## Dringende veiligheidskennisgeving

**Onderwerp: Dringende veiligheidskennisgeving** – Gecontinueerd gebruik van oudere software met modelnummer 2868 in combinatie met ZOOM™-programmers met modelnummer 3120 om transveneuze CRT-D's en ICD's te ondersteunen totdat beperkingen in de toeleveringsketen met betrekking tot nieuwere programmers<sup>1</sup> zijn verholpen. Zie bijlage A voor getroffen GTIN's (kenmerk corrigerende maatregel Boston Scientific: 92822246-FA)

**Afbeelding 2.** Melding die wordt weergegeven wanneer een TV-defibrillator van Boston Scientific wordt ondervraagd door een 3120 ZOOM-programmer als 2868-software is verwijderd.

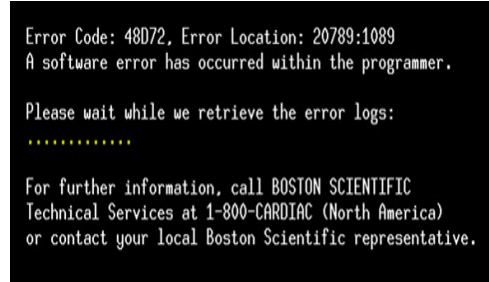
In instellingen waar de 2868-software nog is geïnstalleerd voor ZOOM-programmers met modelnummer 3120, kan er onverwacht gedrag worden opgemerkt wanneer TV-defibrillatoren worden ondervraagd. Het meest voorkomende opgemerkte gedrag is het onvermogen om een TV-defibrillator te ondervragen vanwege een Signaal Artefact Monitor (SAM)-melding. SAM is één van de nieuwe functies van de TV-defibrillator die is inbegrepen bij de verbeterde software in de 3300 LATITUDE-programmer. SAM is ontwikkeld om het elektrogram voor artefacten in de ademhalings/minuutventilatie-sensor (MV) doorlopend te monitoren. Indien er artefacten worden gedetecteerd of als de impedantiemetingen van de sensorvector-elektrode buiten bereik liggen, wisselt SAM ofwel van vector of wordt de sensor uitgeschakeld, en wordt er een SAM-melding geregistreerd.

Het ongewenste gedrag dat zich hoogstwaarschijnlijk het meest voordoet wanneer een 3120 ZOOM-programmer wordt gebruikt, is het onvermogen om een TV-defibrillator te interrogeren (bijv. afbeelding 2 of 3). Er zijn 9 meldingen gedaan van dit gedrag, dat heeft geleid tot een vertraging/verlenging van de procedure voor het interrogeren van de defibrillator met de 3300 LATITUDE-programmer. Daarnaast is er één melding van vertragingen in de programmering voor middenrifzenuw stimulatie en één melding van het onvermogen om de defibrillator te interrogeren voor levering van de opgegeven therapie. Geen van de meldingen die betrekking hebben op de 3120 ZOOM-programmer hebben tot permanent letsel geleid.

- 1) Indien het niet mogelijk is om een TV-defibrillator met een 3120 ZOOM-programmer te interrogeren, dient u in plaats daarvan een 3300 LATITUDE-programmer te gebruiken. Indien dit gedrag zich voordoet zijn de functies STAT PACE, STAT SHOCK en DIVERT THERAPY van de programmer<sup>4</sup> niet beschikbaar via een 3120 ZOOM-programmer, waardoor externe stimulatie/defibrillatie of magneetapplicatie (om schokken om te leiden) vereist kan zijn als een 3300 LATITUDE-programmer niet direct beschikbaar is.
